AMENDMENT 1
AMENDEMENT 1

Information technology equipment – Immunity characteristics – Limits and methods of measurement

This amendment has been prepared by subcommittee CIS/I: Electromagnetic compatibility of information technology equipment, multimedia equipment and receivers.

Figure A.6 – Example test set-up for A.2.6 with secondary device using the method A.2.2

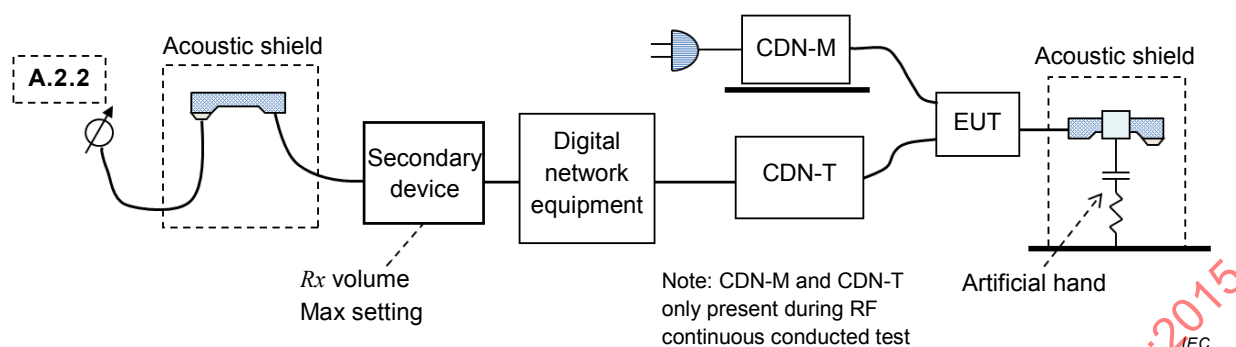
Add, after the existing Table A.5, the following new subclause:

A.2.6 Measurement method: demodulation sent to digital lines

For systems that connect to a digital transmission system it is not generally possible to break into the line, as is done in A.2.4 for analogue lines, in order to measure the 1 kHz tone that is demodulated by the EUT and sent to line during the testing of continuous RF disturbances. This is especially the case for Voice over IP (VoIP) applications where the audio sent to line is encoded into packets that may be sent for example via an Ethernet or DSL transmission system.

For such digital lines a call shall be established to another telephony device, known as the 'secondary device'. While applying the continuous RF disturbances to the EUT, the acoustic output from the secondary device (the received audio signals from the EUT) shall be measured using the method given in A.2.2 (See example test setup given in Figure A.6). Where lossless acoustic coupling to the secondary device cannot be achieved then the method of A.2.3 shall be used (See example test setup in Figure A.7). The limit levels defined in Table A.2 or A.3 shall be applied to the respective method. It is acceptable to perform the test twice: once while monitoring the demodulated audio levels, and again while evaluating other performance criteria.

Figure A.7 – Example test set-up for A.2.6 with secondary device using the method A.2.3

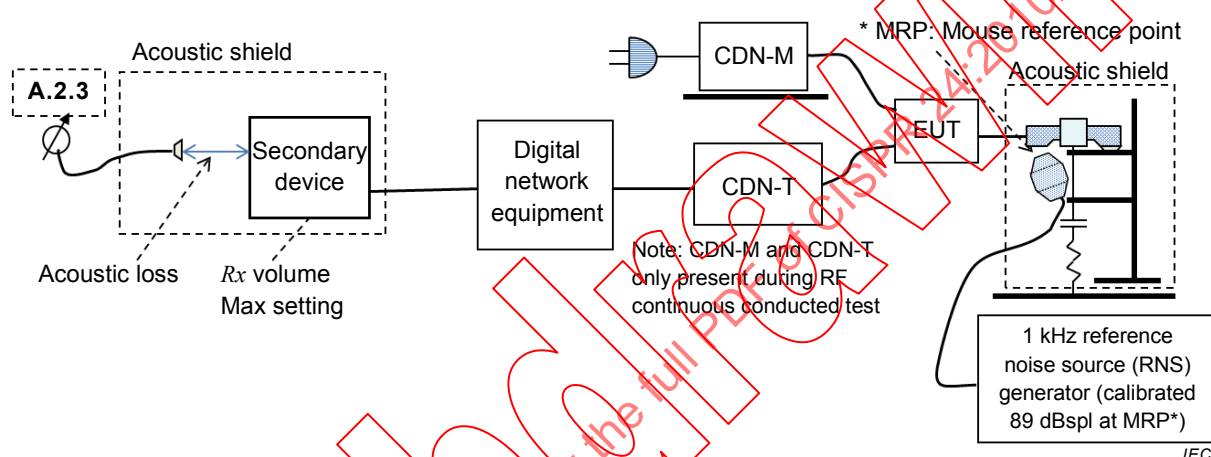
When using the method of A.2.3 in order to calibrate the link a 1 kHz Reference Noise Source (RNS) shall be applied to an artificial mouth, in order to generate a known sound pressure level of 89 dB(spl). The reference noise source is coupled to the microphone of the EUT and the output at the receiver of the secondary device is measured. To obtain the actual reference level, subtract 35 dB from the measured value. The background noise shall be at least 15 dB below the established reference level. The reference noise source and artificial mouth are then removed. The acoustic measurements are then relative to the reference level established with the RNS.
